岐阜城天守閣等展示実施設計業務委託事業者選定に係る公募型プロポーザルに係る質問及び回答

工事名称  
岐阜城天守閣等改修工事  
資料館 天井伏図 (改修)

図面分類番号  
図面番号  
A029

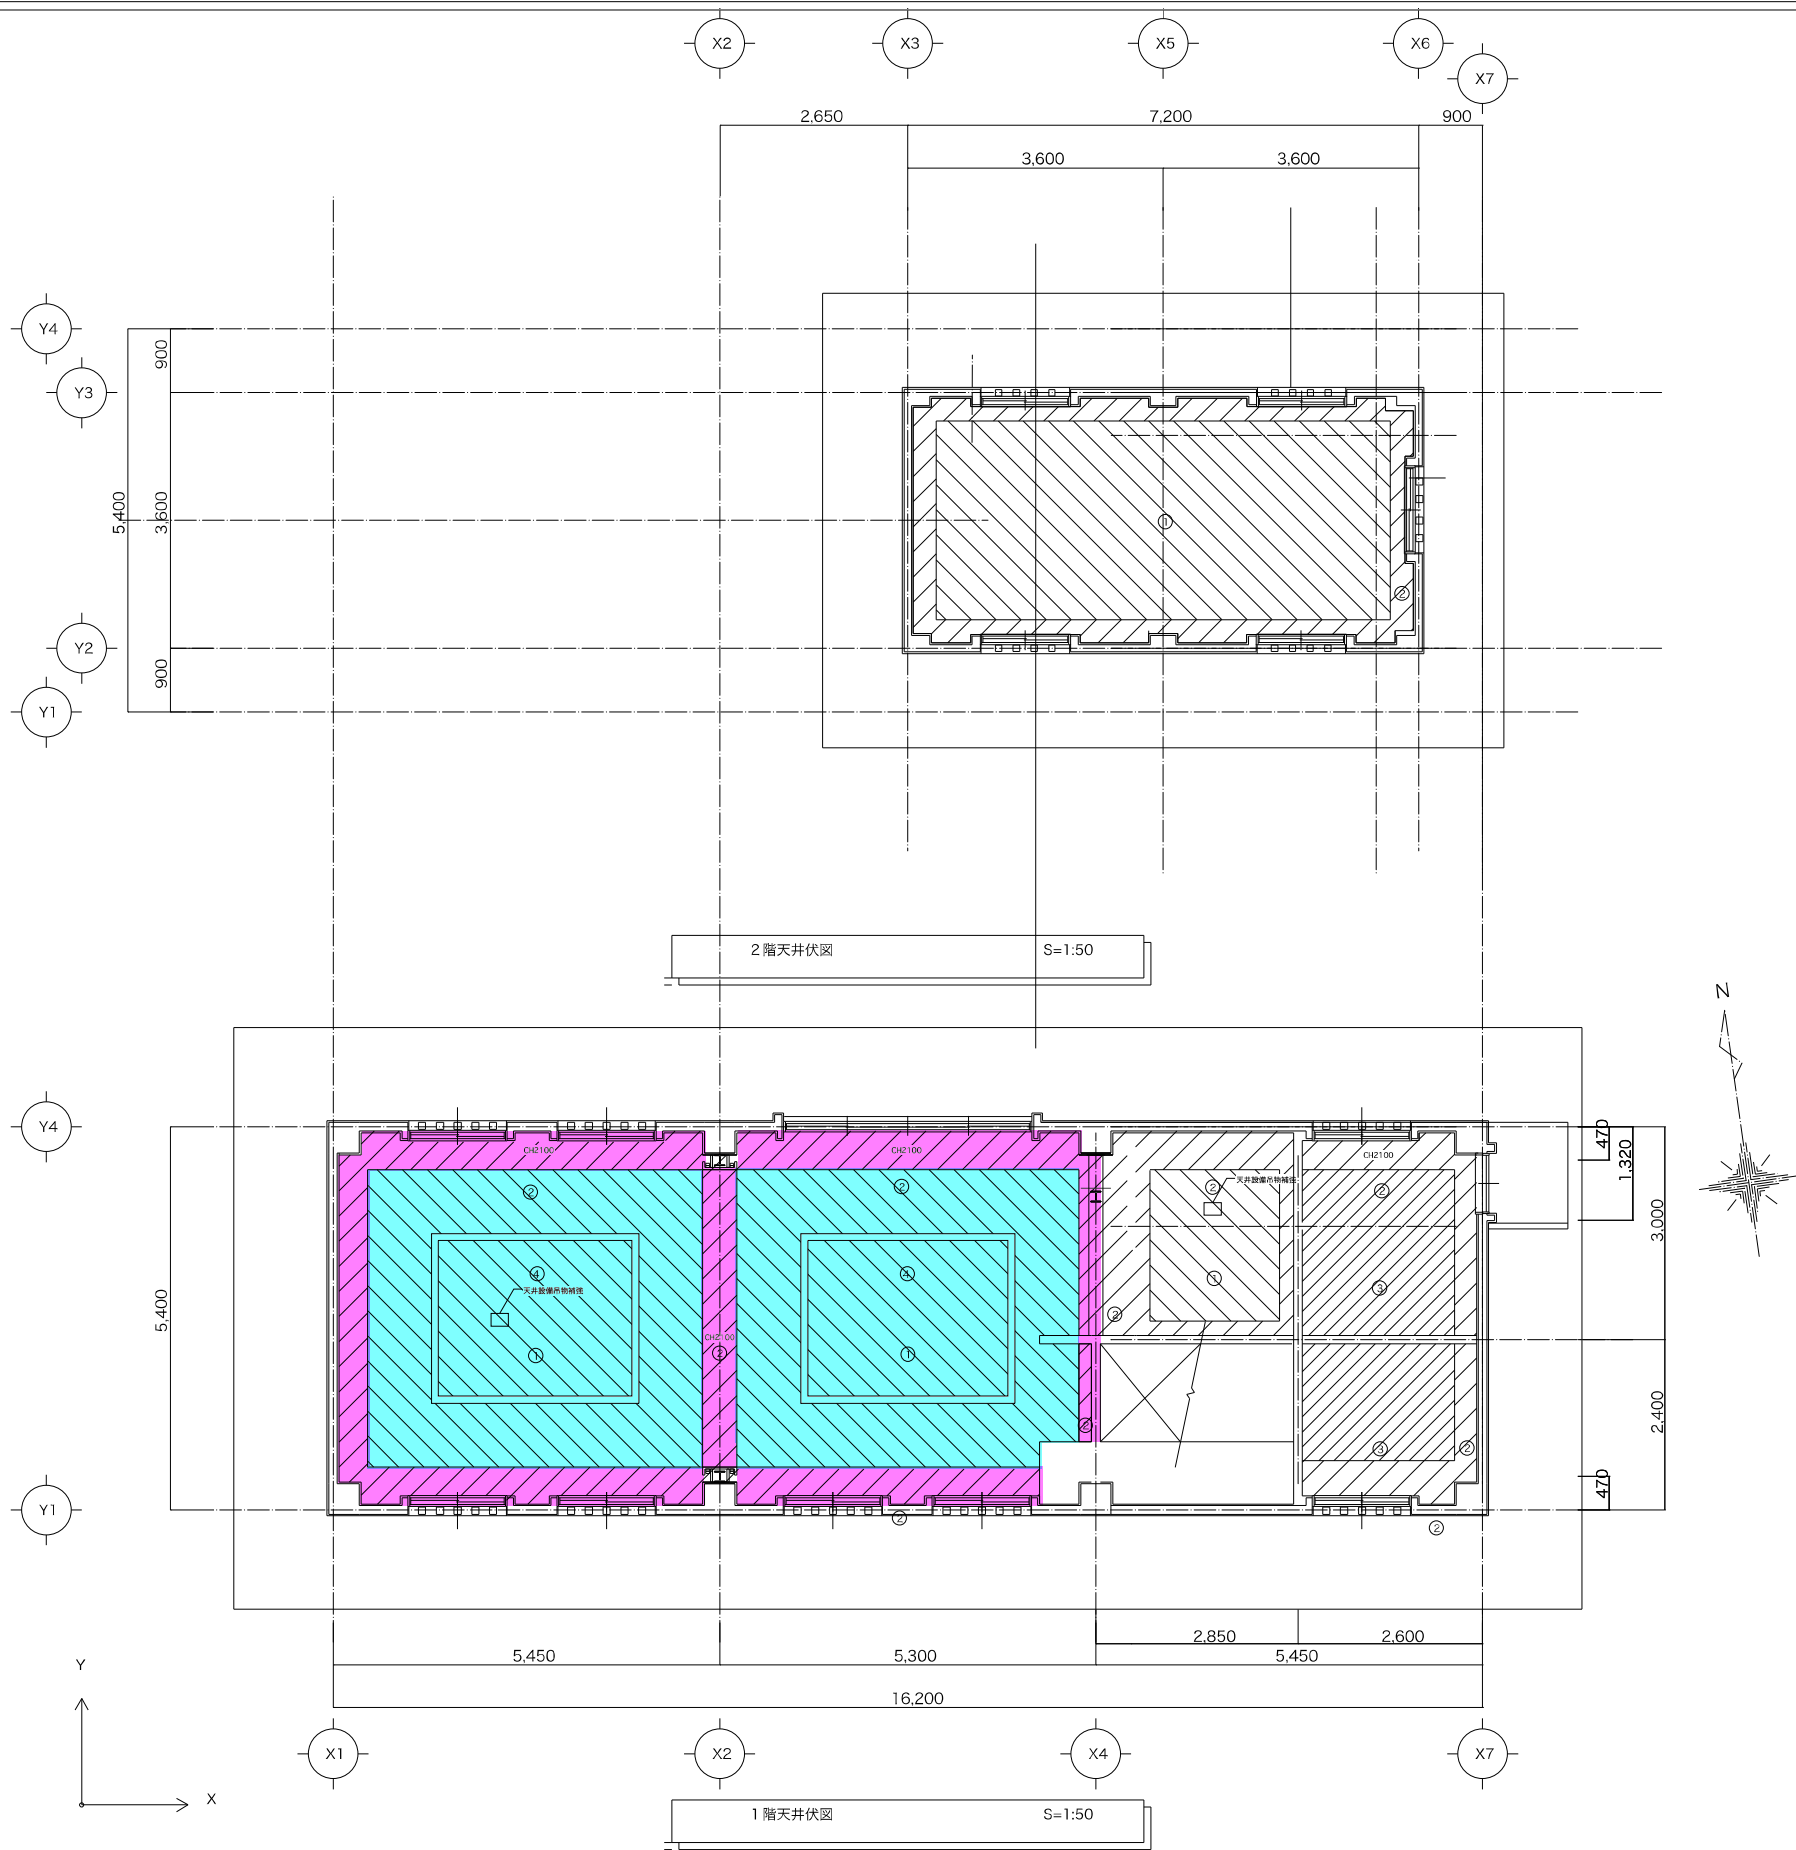
No	質問事項	回答
1	1～3階の各壁面に小窓が付いているが、展示壁面やケース等で塞がる事は問題ないか。	建築基準法その他関係法令を遵守した上で塞ぐことは問題ありません。
2	4階天井格子+絵図装飾は今回撤去の計画となっているが、由来や設置していた背景はありますか？	大河ドラマ「麒麟がくる」の放送に合わせ令和元年度に実施した展示リニューアルにて設置しました。
3	図番A020_3階撤去天井伏図において「凡例A:展示スペース天井撤去」が図内に記載されていないようですが、どの範囲を想定していますでしょうか？	3階撤去天井伏図のハッチング部が凡例Aの対象範囲となります。
4	各階の改修天井伏図に記載の「吊り照明BOX（詳細図参照）」、3階においては加えて「間接照明BOX（詳細図参照）」について、詳細図があれば提供いただきたいです。	別添「A034_部分詳細図（1）」のとおり。
5	2階3階平面図において階段周りの床仕上げ記載が無いため、想定があれば教えて頂きたいです（その他範囲は「塗床新設」記載あり）。又は、各階の床壁天井の仕上げ色は、実施設計業務の中で建築改修と調整しながら決めるという認識で宜しいでしょうか。	〔前段〕 既設の人造大理石のままとします。 〔後段〕 改修箇所の仕上げ色は、ご認識のとおりです。
6	基本計画書p. 10、p. 11に「規則上、展示不可のフロア」と記載があるが、規制とは法的な規制でしょうか。	建築基準法の規定により、居室扱いは不可とします。
7	資料館（交流館）について、床壁天井の仕上げ色は実施設計業務の中で建築改修と調整しながら決める事が可能な前提で宜いか。	改修箇所の仕上げ色は、ご認識のとおりです。
8	資料館（交流館）について、天伏図上ではCH2100の記載箇所（外壁周りおよびX2通り）とCH2300の下がり天井範囲がありますが、展開図上では基本天高2500と下がり天井2250の寸法の記載がありますが、どちらが正しいでしょうか。	一般天井高：2500（別添「A029_資料館 天井伏図（改修）」青部）、下がり天井高：2100（別添「A029_資料館 天井伏図（改修）」ピンク部）が正しいです。

CH2500  
CH2100
